INFORME TÉCNICO N°DSE-STE-442-2022

Asunto : Evaluación del Recurso de Reconsideración presentado por la empresa Consorcio Eléctrico Villacurí S.A.C. (**en adelante, COELVISAC**) contra la Resolución N° 163-2022-OS/CD, que dictó mandato de conexión a favor de COELVISAC para conectar su proyecto de red de distribución a la SET Viñani en 10,5kV.

Gráfica N° 01: Máximas Demandas Alimentadores 10.5 kV SET Viñani

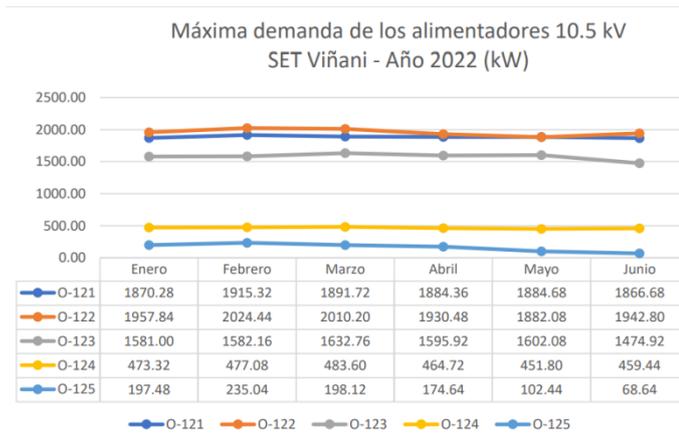
De acuerdo al cuadro y gráfica anterior se puede verificar la cargabilidad con la que cuenta cada salida en 10.5 kV, considerando la capacidad nominal de los transformadores de corriente (200-400/5A) con la que cuenta cada celda (Ver Anexo), se tiene 6MW de potencia de diseño para la atención de la demanda. Con esta capacidad se realiza la verificación de cargabilidad para cada celda como se muestra a continuación:

- Celda de salida 1, O-121 con 1.92 MW – 32.0%
- Celda de salida 2, O-122 con 2.02 MW – 33.7%
- Celda de salida 3, O-123 con 1.63 MW – 27.2%
- Celda de salida 4, O-124 con 0.48 MW – 8.0%
- Celda de salida 5, O-125 con 0.24 MW – 4.0%

De lo anterior se puede deducir que las celdas de salida 4 y 5 se encuentra a la fecha subutilizadas; de acuerdo a las cargabilidades actuales las celdas de salida 1, 2 y 3 pueden asumir la demanda de las salidas 4 y 5 sin mayor inconveniente, teniendo la siguiente cargabilidad:

- 8.10** Por otro lado, en el Informe “Utilización de celdas de alimentador instaladas en la Subestación Viñani” que se adjunta al recurso de reconsideración, COELVISAC presenta Un cuadro de máximas demandas de los cinco (5) alimentadores de la SE Viñani en 10,5 kV, para los meses de enero a junio del 2022 (información proporcionada por ELECTROSUR) y, luego calcula la cargabilidad de cada alimentador para el mes en que resultó la mayor demanda, obteniendo que los alimentadores 1, 2 y 3 tienen una cargabilidad alrededor de 30%, mientras que los alimentadores 5 y 6 tienen una cargabilidad de 8% y 4% respectivamente.

Al respecto, como ya se explicó en la evaluación que se hizo en el numeral 8.8, no estamos de acuerdo con el punto de vista de COELVISAC, dado que, al tomar la situación actual de las cargas en las celdas de la SE Viñani no se encuentran al 100% de su uso, no significa

necesariamente que estén operando en forma ineficiente, pues están previstas para suministrar la demanda en el horizonte pronosticado en el Plan de Inversiones respectivo.
